**KOMPLETNÍ ZNĚNÍ ZÁSADNÍCH PŘIPOMÍNEK MČ PRAHA 10
K NÁVRHU METROPOLITNÍHO PLÁNU**

ZÁSADNÍ PŘIPOMÍNKY K TEXTOVÉ ČÁSTI ZÁVAZNÉ ČÁSTI NÁVRHU MP

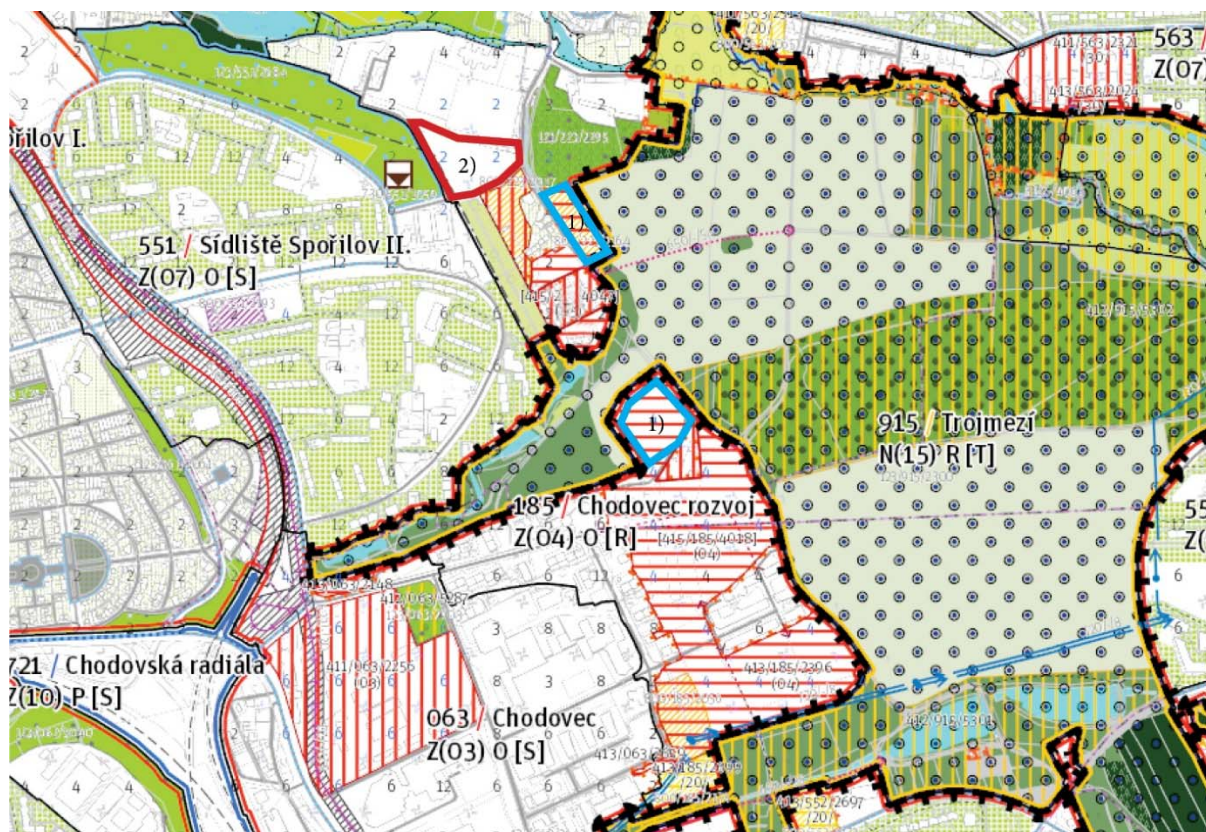
– Požadujeme zrušení části transformační obytné plochy č. 415/185/4018 a č. 415/223/4047 ve smyslu vymezení s označením „1“ a její začlenění do vymezení čtvrtového parku – lokality 915/Trojmezí. Tato plocha přímo souvisí s Trojmezím a napomáhá spolupůsobení ostatních ploch i prostupnosti území.

– Požadujeme přiřazení plochy s označením „2“ k ploše lokálního parku č. 123/551/2684 Sad na Chodovci, neboť je jeho přirozenou součástí. Uvedená „zelená“ plocha zajišťuje prostupnost územím a prochází jí též páteřní cyklotrasa A23.

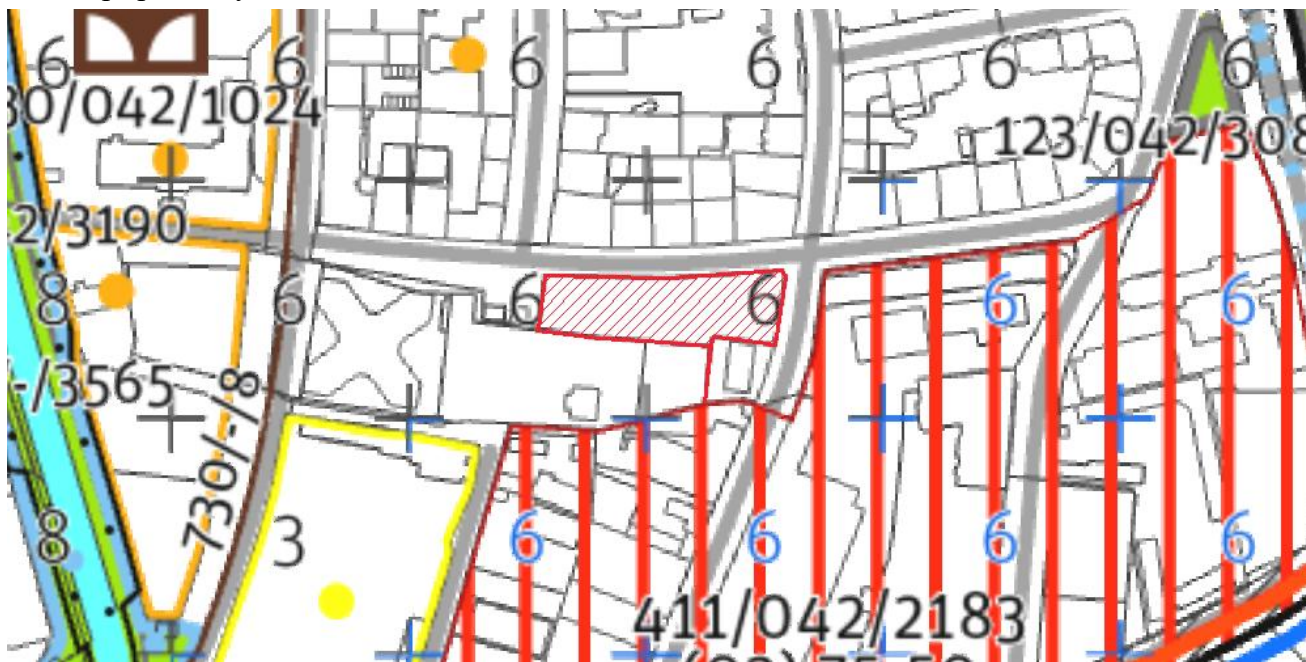
Text vyjádření: Požadujeme na vymezené ploše zakreslit městskou parkovou plochu.

Text zdůvodnění: Dle Generelu veřejných prostranství Prahy 10 (2016, dále jen "GVP") je v této ploše lokalizováno veřejné prostranství místního významu - zelené. Celá plocha se nachází ve svěřené správě MČ. Viz přílohu a celý dokument GVP:
<https://drive.google.com/drive/folders/1AgcRGy0aQRNE65BzeWywC7mV0cjZTn81?usp=sharing>.

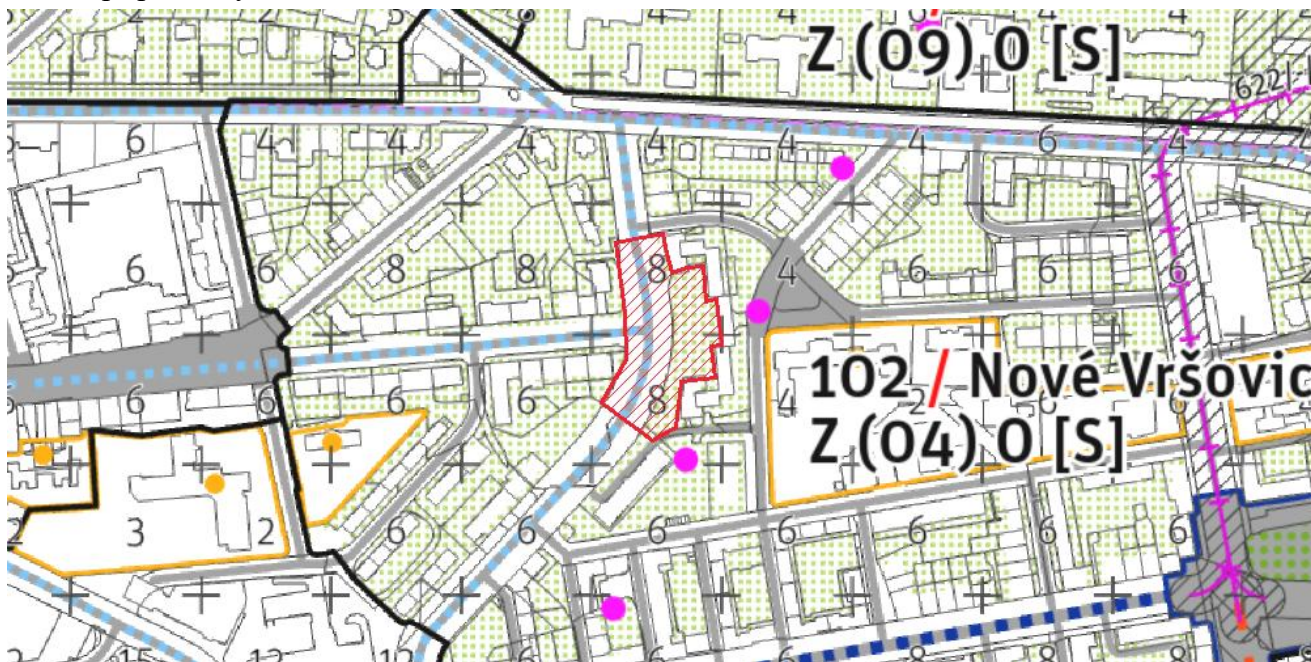
Text vyjádření: Požadujeme ve vymezené ploše zakreslit městskou parkovou plochu.

Text zdůvodnění: Dle Generelu veřejných prostranství Prahy 10 (2016, dále jen "GVP") je tímto územím navržen vstup formou pěšího propojení s veřejným prostranstvím místního významu. Dle dílčího Generelu veřejných prostranství Prahy 10 Nové Vršovice (dále jen "DGVP") je zmíněné území zpřesněno a reflektuje dnes existující venkovní posilovnu Tulska. Téměř celá plocha se nachází v majetku HMP. Viz přílohy a celý dokument GVP a DGVP:
<https://drive.google.com/drive/folders/1AgcRGy0aQRNE65BzeWywC7mV0cjZTn81?usp=sharing>,
https://drive.google.com/drive/folders/11KhNODc1xnw2JNtcuHQnmoGhH4GB_zpO?usp=sharing.

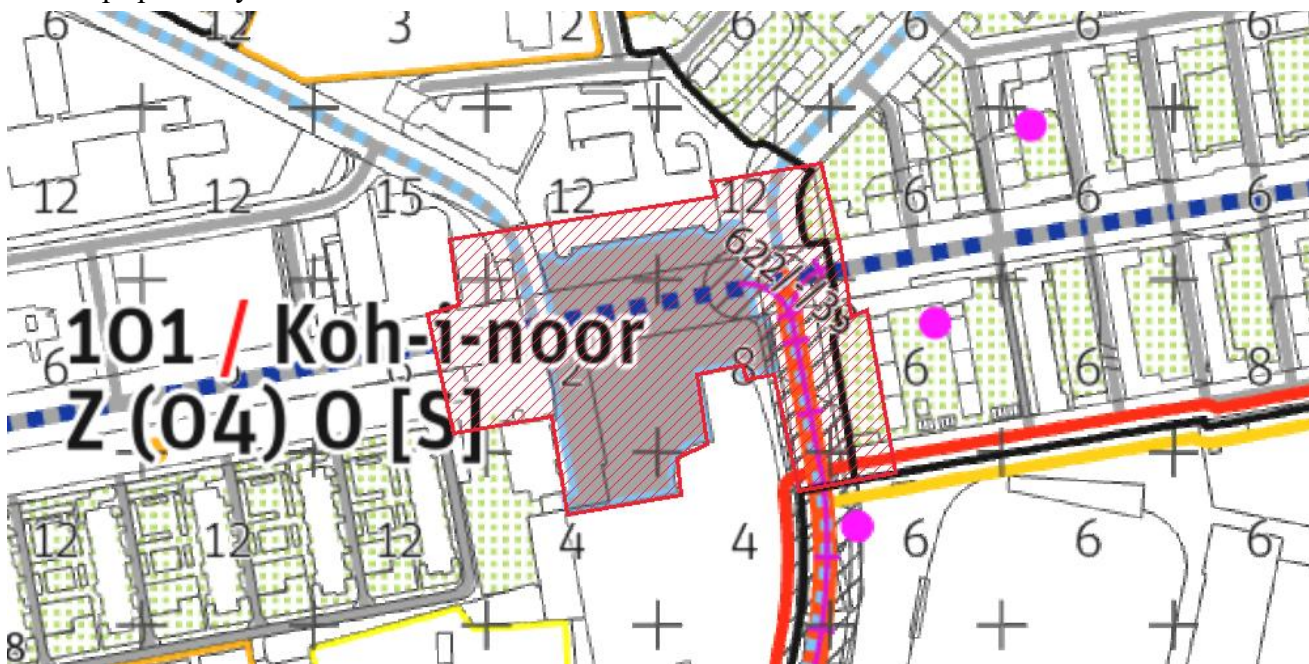
Text vyjádření: Požadujeme ve vymezené ploše zakreslit náměstí vymezené plochou s překryvem parkově upravené části náměstí.

Text zdůvodnění: Dle Generelu veřejných prostranství Prahy 10 (2016, dále jen "GVP") je tato plocha definována jakožto veřejné prostranství lokálního významu - smíšené. Celá plocha se nachází v majetku HMP nebo ve svěřené správě MČ. Návrh GVP je zpřesněn Dílčím generem Nové Vršovice (dále jen "DGVP"), který považuje tuto plochu za uliční prostranství. Viz přílohy a celý dokument GVP a DGVP:
<https://drive.google.com/drive/folders/1AgcRGy0aQRNE65BzeWywC7mV0cjZTn81?usp=sharing>,
https://drive.google.com/drive/folders/11KhNODc1xw2JNtcuHQnmoGhH4GB_zpO?usp=sharing.

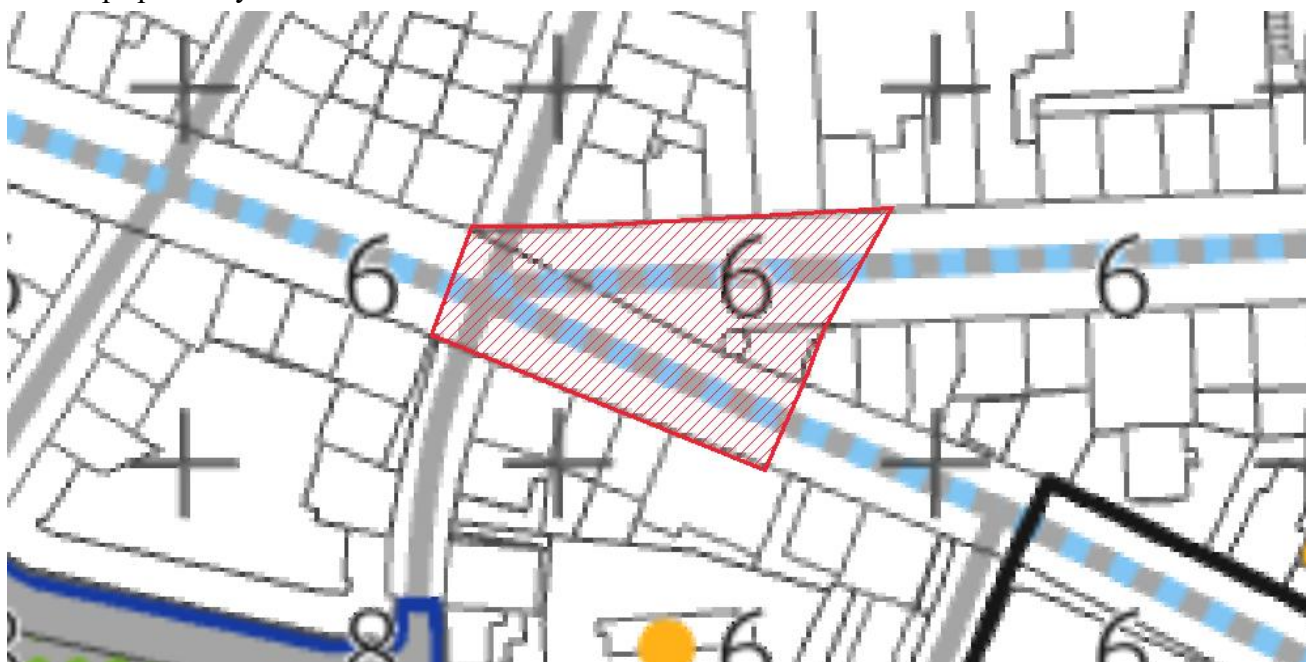
Text vyjádření: Požadujeme ve vymezené ploše zakreslit náměstí vymezené plochou s překryvem parkově upravené části náměstí.

Text zdůvodnění: Dle Generelu veřejných prostranství Prahy 10 (2016, dále jen "GVP") je tato plocha definována jakožto veřejné prostranství lokálního významu - smíšené. Téměř celá plocha se nachází v majetku HMP. Návrh GVP je zpřesněn Dílčím generelem Strašnice (dále jen "DGVP"), který považuje tuto plochu za uliční prostranství. Viz přílohy a celý dokument GVP a DGVP:
<https://drive.google.com/drive/folders/1AgcRGy0aQRNE65BzeWywC7mV0cjZTn81?usp=sharing>,
<https://drive.google.com/drive/folders/1jyXijShmMJikXn-KKvIwyUvp-bXAwark?usp=sharing>.

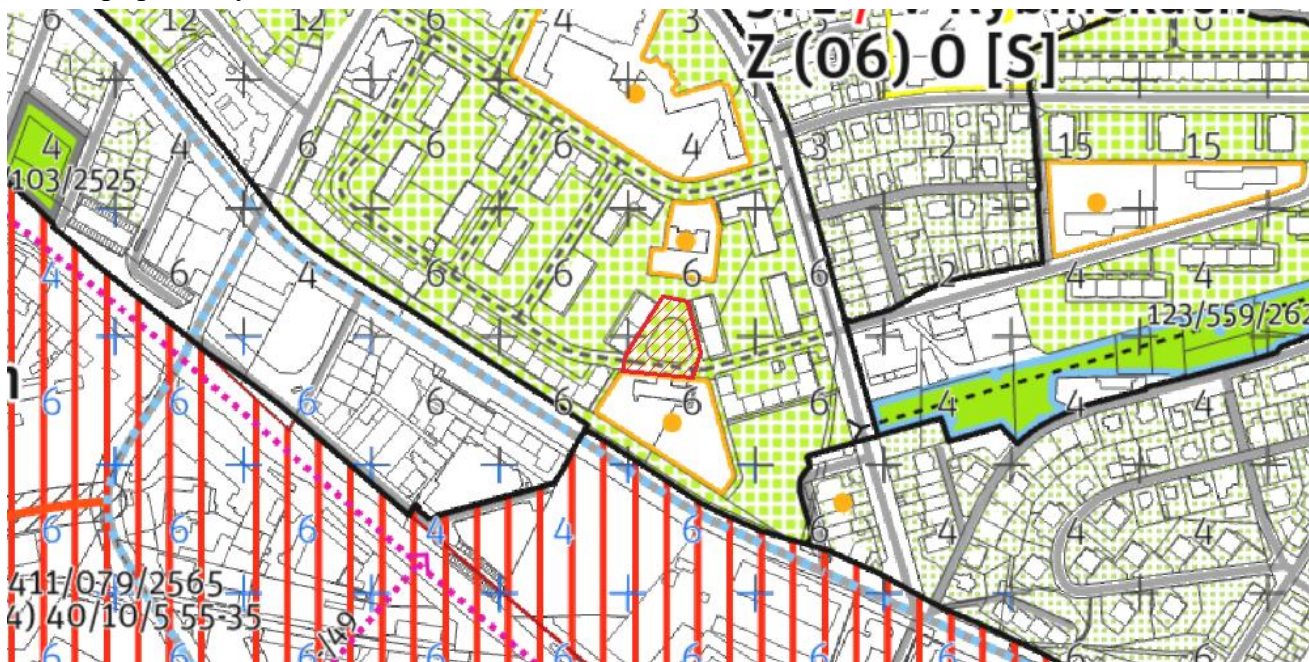
Text vyjádření: Požadujeme ve vymezené ploše zakreslit náměstí vymezené plochou s překryvem parkově upravené části náměstí.

Text zdůvodnění: Dle Generelu veřejných prostranství Prahy 10 (2016, dále jen "GVP") je tato plocha definována jakožto veřejné prostranství místního významu - smíšené. Téměř celá plocha se nachází v majetku HMP. Viz přílohu a celý dokument GVP:
<https://drive.google.com/drive/folders/1AgcRGy0aQRNE65BzeWywC7mV0cjZTn81?usp=sharing>.

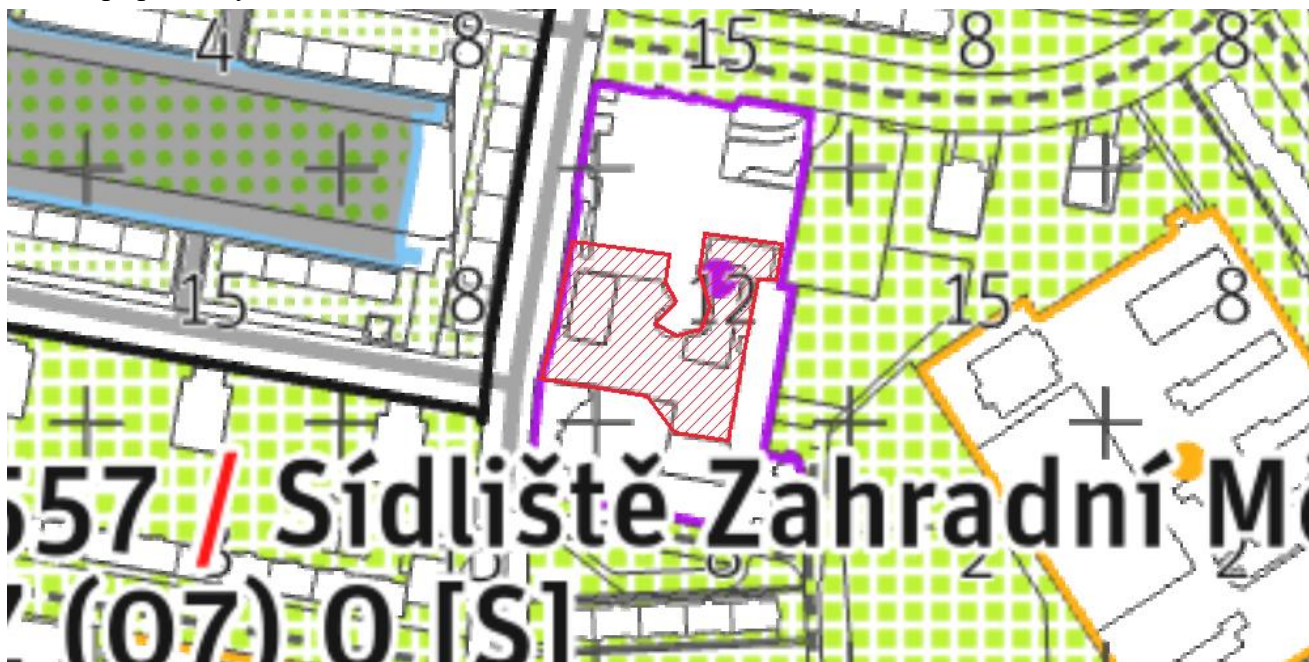
Text vyjádření: Požadujeme ve vymezené ploše zakreslit náměstí vymezené plochou s překryvem parkově upravené části náměstí.

Text zdůvodnění: Dle Generelu veřejných prostranství Prahy 10 (2016, dále jen "GVP") je na tomto území navrženo náměstí místního významu. Dle dílčího Generelu veřejných prostranství Prahy 10 Strašnice (dále jen "DGVP") je území zpřesněno a popsáno jako Školka Nučická. Celá plocha se nachází v majetku HMP, částečně zažádáno MČ o svěřeni. Viz přílohy a celý dokument GVP a DGVP:
<https://drive.google.com/drive/folders/1AgcRGy0aQRNE65BzeWywC7mV0cjZTn81?usp=sharing>,
<https://drive.google.com/drive/folders/1jyXijShmMJikXn-KKvIwyUvp-bXAward?usp=sharing>.

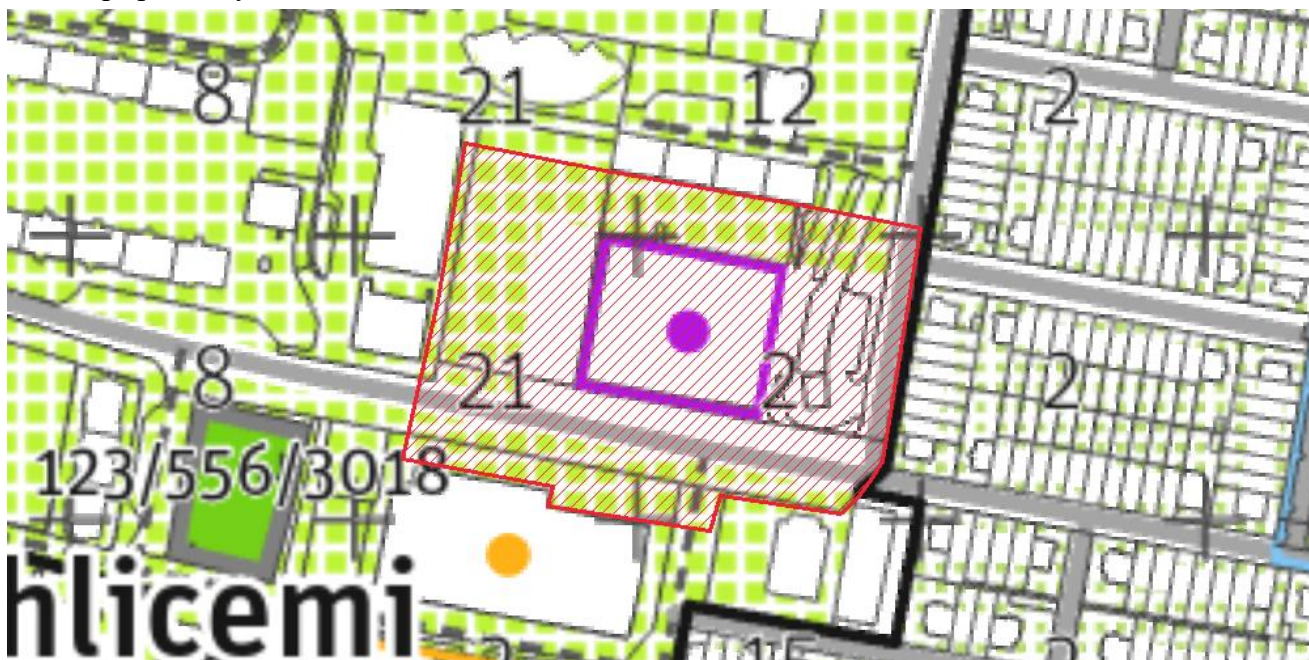
Text vyjádření: Požadujeme ve vymezené ploše zakreslit náměstí vymezené plochou a upravit hranice plochy komerční vybavenosti.

Text zdůvodnění: Dle Generelu veřejných prostranství Prahy 10 (2016, dále jen "GVP") je tato plocha definována jakožto veřejné prostranství čtvrtového významu - kamenné. Převážná část plochy se nachází ve svěřené správě MČ. Viz přílohu a celý dokument GVP:
<https://drive.google.com/drive/folders/1AgcRGy0aQRNE65BzeWywC7mV0cjZTn81?usp=sharing>.

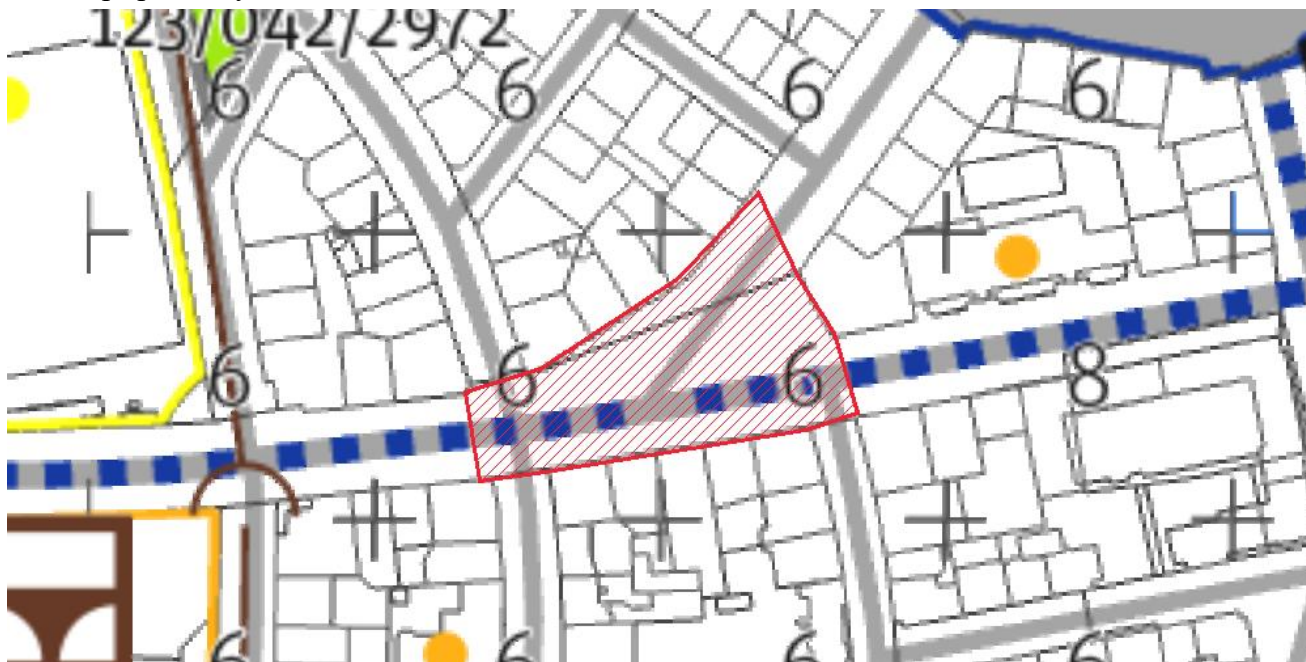
Text vyjádření: Požadujeme ve vymezené ploše zakreslit náměstí vymezené plochou s překryvem parkově upravené části náměstí.

Text zdůvodnění: Dle Generelu veřejných prostranství Prahy 10 (2016, dále jen "GVP") je tato plocha definována jakožto veřejné prostranství místního významu - smíšené. Téměř celá plocha se nachází v majetku HMP, částečně zažádáno MČ o svěření. Viz přílohu a celý dokument GVP:
<https://drive.google.com/drive/folders/1AgcRGy0aQRNE65BzeWywC7mV0cjZTn81?usp=sharing>.

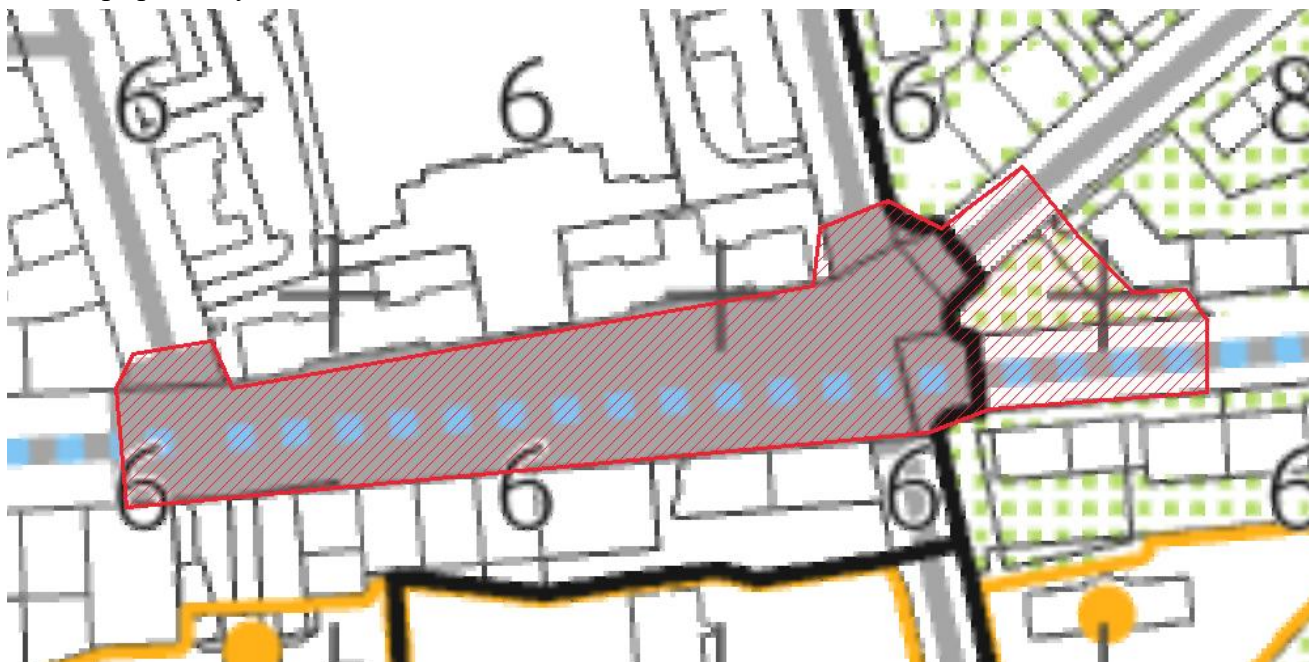
Text vyjádření: Požadujeme ve vymezené ploše zakreslit náměstí vymezené plochou.

Text zdůvodnění: Dle Generelu veřejných prostranství Prahy 10 (2016, dále jen "GVP") je tato plocha definována jakožto veřejné prostranství lokálního významu - kamenné. Celá plocha se nachází v majetku HMP. Viz přílohu a celý dokument GVP:
<https://drive.google.com/drive/folders/1AgcRGy0aQRNE65BzeWywC7mV0cjZTn81?usp=sharing>.

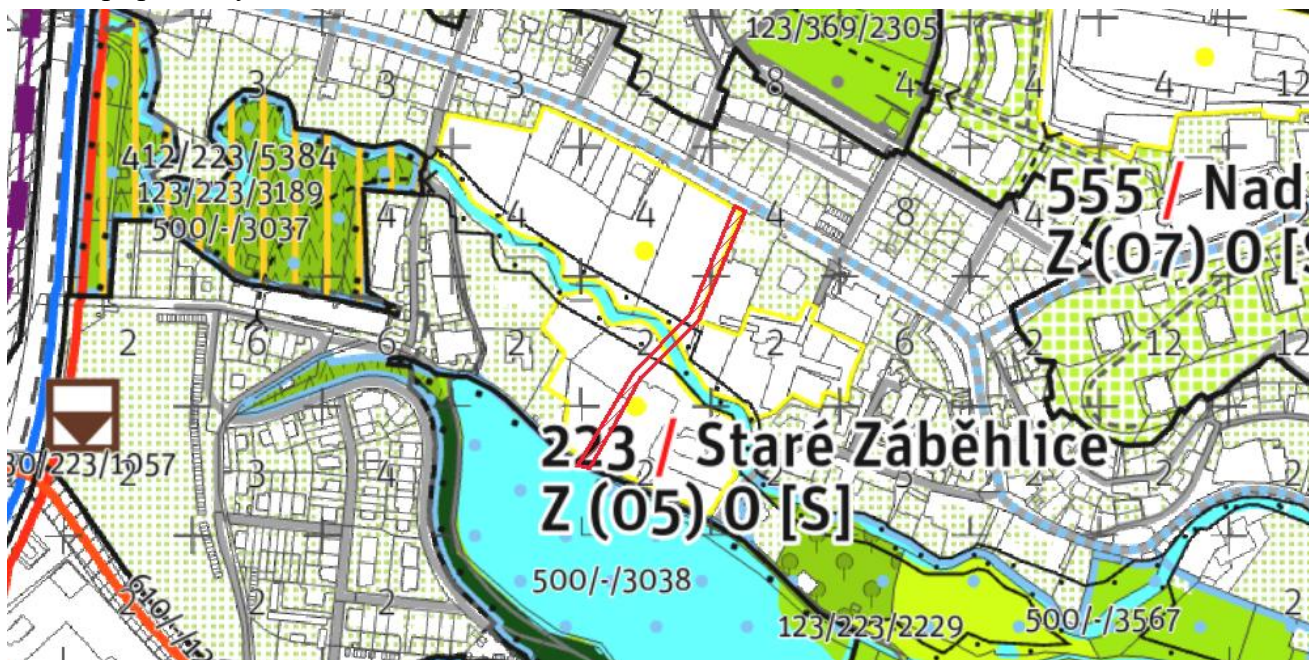
Text vyjádření: Požadujeme ve vymezené ploše zakreslit pěší a uliční propojení dvou bodů.

Text zdůvodnění: Dle Generelu veřejných prostranství Prahy 10 (2016, dále jen "GVP") je tato plocha definována jakožto veřejné prostranství. Viz přílohu a celý dokument GVP:
<https://drive.google.com/drive/folders/1AgcRGy0aQRNE65BzeWywC7mV0cjZTn81?usp=sharing>.
